PROGETTO DEFINITIVO PER LA REALIZZAZIONE DI UN PARCO EOLICO NEI TERRITORI DEI COMUNI DI TROIA - LUCERA E BICCARI (FG) IN LOCALITA' "MONTARATRO"

ELABORATO		TITOLO	COMMESSA		
		CONTRODEDUZIONI ALLE OSSERVAZIONI DELL'AVV. VITTORIA DE GIROLAMO DEL 02/08/2019 E PUBBLICATE IL 12/08/2019	04EOL-2018		
			CODICE ELABORATO		
REVISIONE		Tutte le informazioni tecniche contenute nel presente documento sono di proprietà esclusiva della Studio M&M Engineering S.r.l e non possono essere riprodotte, divulgate o comunque utilizzate senza la sua preventiva autorizzazione scritta. (art. 2575 c.c.)	NOME FILE	PAGINE	
REV	DATA		MODIFICA	Elaborato	Controllato
00	03/09/2019	Prima Emissione	Marseglia	Marseglia	Longo
01					
02					
03					
04					
05					
06

Figura 2 Estratto dall'elaborato "GEO-07 STRALCIO CARTA IDROGEOMORFOLOGICA"

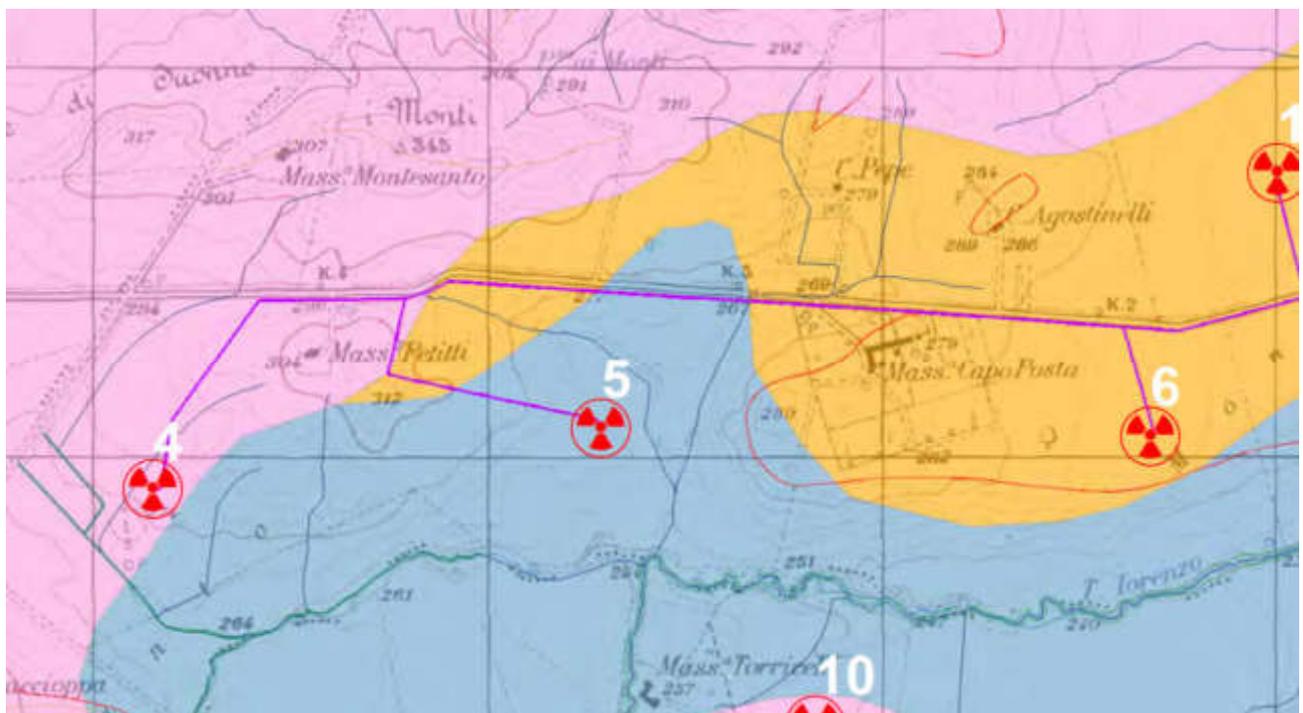
L'osservazione è imprecisa e di difficile interpretazione perché non è sorretta da nessuna planimetria, indicazione catastale, report fotografico.

Si presume che si faccia riferimento alle viabilità relative alle WTG n. 4 e 5.

La scelta del tracciato della viabilità che conduce alla WTG n. 5, invece, è stata obbligata al fine di non interferire con i reticoli secondari di cui alla carta Idrogeomorfologica, così come riportato nell'elaborato GEO-07 STRALCIO CARTA IDROGEOMORFOLOGICA di cui se ne rappresenta in Figura 2 la parte interessata.
